# 和泉公告

公告号: A22-016

### LF1B-N系列LED照明规格之更改

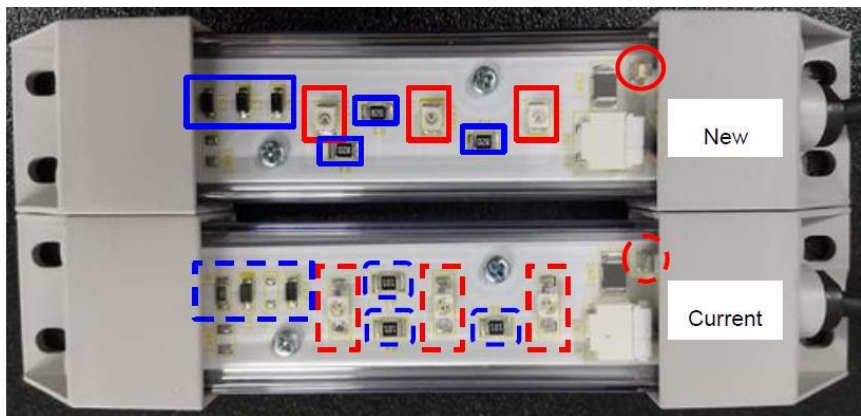
某些零件的外观和布局将更改如下:

□ 外观变更  
(LED 器件)

○ 外观变更  
(保险丝)

□ 布局变更
